Er ref: Mål M 15991-25

Yttrande

Tillstånd till vattenverksamhet för bortledning av grundvatten och uppförande av anläggning i vattenområde m.m. vid Fyrisån i Uppsala kommun

Från PM hydrogeologisk modellering Detaljplan D; "Figur 16 – Redovisar flödesriktning av yttligt grundvatten"

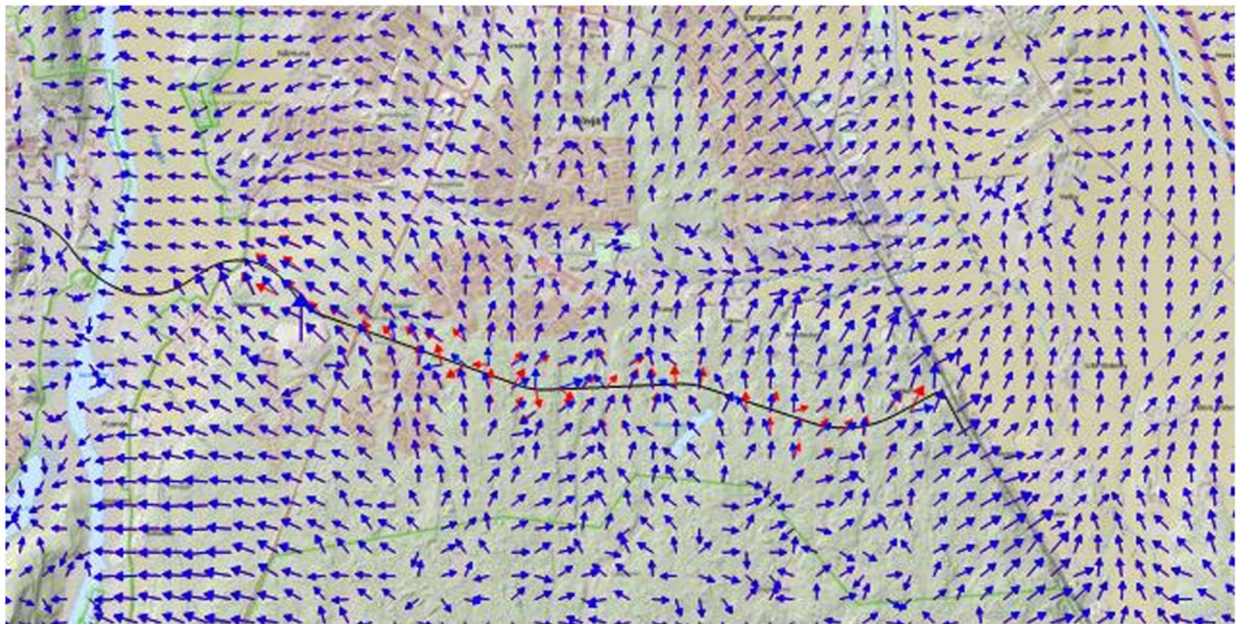
SGU utgår ifrån att grundvattenmodellen från ovan angiven PM är samma som den som redovisas i ansökans Bilaga 4 PM Hydrogeologi, eller åtminstone att den senare modellen bygger på den tidigare. SGU menar att det behöver klargöras hur detta hänger ihop, om kommunala uttag ligger med i aktuell modell och om man med yttligt grundvatten menar flöden under leran. SGU vill i så fall även få konfirmerat om denna bild redovisar flöden som påverkas av (dras mot) kommunala uttag som sker från grundvattentäkt/grundvattentäkter i Uppsalaåsen.

Att döma av i figuren presenterade flödespilar så menar SGU att det verkar troligt att kommunala brunnar finns med i modellen med sina faktiska uttag. Vidare, så är det också viktigt att redovisa flödesbilden från djupt grundvatten, om dessa flöden i så fall också är relevanta för hur påverkan på vattenförsörjningen kan antas se ut, med flöden som kan mobilisera föroreningar från östra sidan Fyrisån med potentiell transport mot västra sidan Fyrisån.

I sammanfattning kan sägas att det är nödvändigt att grundvattenmodelleringen, som finns med i ansökans Bilaga 4 PM Hydrogeologi, redovisar transporttider och vattenbalanser från de olika påverkansområdena, såsom exempelvis från brofundamenten på östra sidan ån där grundvattenpåverkan skulle kunna ske, och till uttagsbrunnar i åsen, även om dessa uttag sker på västra sidan Fyrisån.

Från PM Hydrogeologi, Bilaga till ansökan: "Figur 4, Ytliga jordarter kring broläget". SGU noterar att kartans legend inte är helt synkroniserad med ursprungsredovisningen av SGU:s jordarter. Exempelvis redovisar inte legenden områdets förekomst av gyttjelera, ljusgula ytor med skraffering.

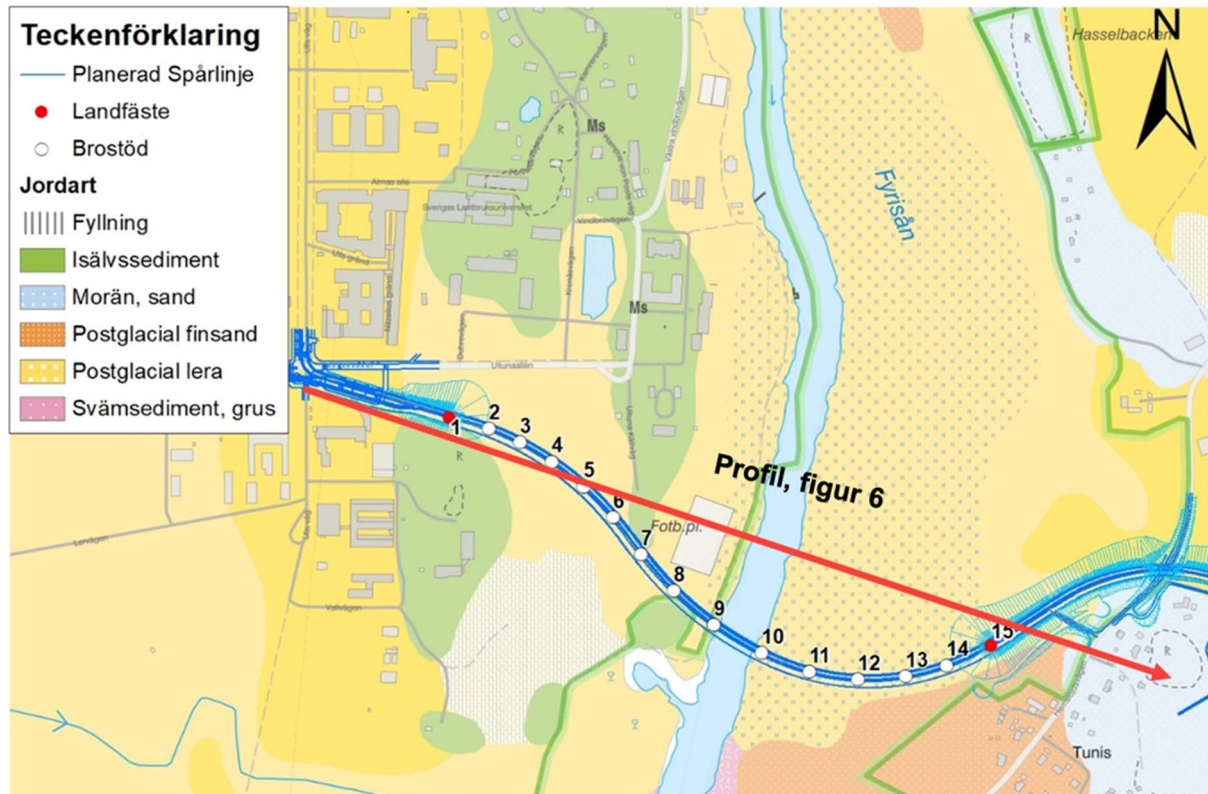
SGU vill att ansökan redovisar rutiner för provtagning och uppföljning i samband med projektering av brofundamenten som vid varje plats kan redovisa huruvida platsen är utsatt för risk för påverkan eller inte. Skulle sulfidjordar uppmärksammas så menar SGU att planering för skyddsåtgärder måste finnas på plats. I jordartskartan som redovisas i ansökan framkommer att gyttjelera (skrafferad yta i lera öster om Fyrisån) kan finnas vid brofundament 9, 10, 11, 12, 13 och 14.
